K spis. zn. : MPO 230243/2021
Č.j.: MPO 230243/21/111 - SÚ

Rozklad (odvolání) do rozhodnutí o stavebním povolení stavby „Vedení 400 kV V 451/V448, TR-Babylon- TR Bezděčín, p. b. č. 8 – TR Bezděčín“

B./ Projektová dokumentace – Výkres stožáru Typu soudek RV+15 (4x400 kV), Arch. č. GA-13610009-153, ze dne 1/2015 neodpovídá účelu užívání stavby.

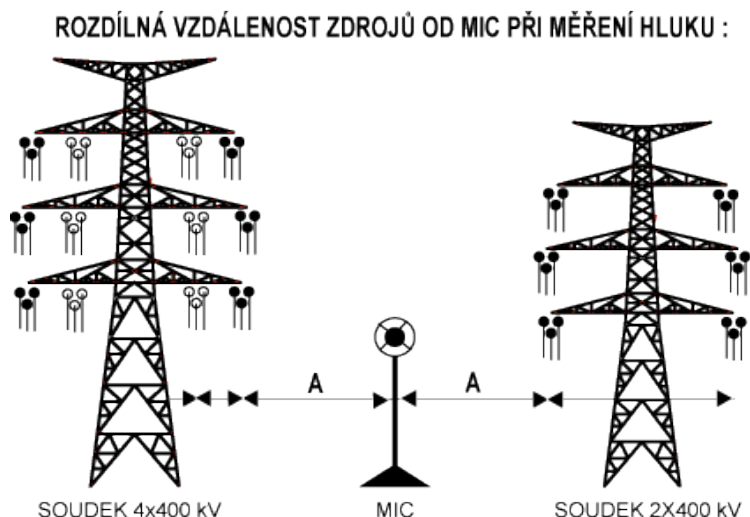
- Není popsán, ani matematicky definován algoritmus přepočtu hluku koróny referenčního zdroje dvojitého vedení SOUDEK 2x400 kV 24,2 +-1,8 dB (Tab.č. 5) na ekvivalentní přírůstek hladiny hluku koróny vedení (Tab. č. 7) studie v zastavěném k. ú. Jílové u Hodkovic n. Mohelkou.

Odkazuje na závadějící výsledek programu „Hluk +“, do kterého vstupním údajem je referenční hluk 24,2 dB naměřené koróny nového vedení 2x400 kV, (které bez koroze vykazuje nejnižší hodnoty) ozn. V479/480 (TR Chotějovice - TR Výškov) v okolí stožáru č. 49.

- Referenčním vzorkem je vedení zcela jiných rozměrů stožáru SOUDEK 2x400 kV, jiného uspořádání vzdáleností vodičů, v rovinném terénu s nivelitou do 300 Bpv, bez námrazové oblasti s nesrovnatelným uspořádáním vodičů na stožárech SOUDEK 4x400 kV č. 179 A 180, s převýšením stožárů 68 m a s nivelitou stožáru č. 179 442, 75 Bpv v námrazové oblasti LBC kraje.
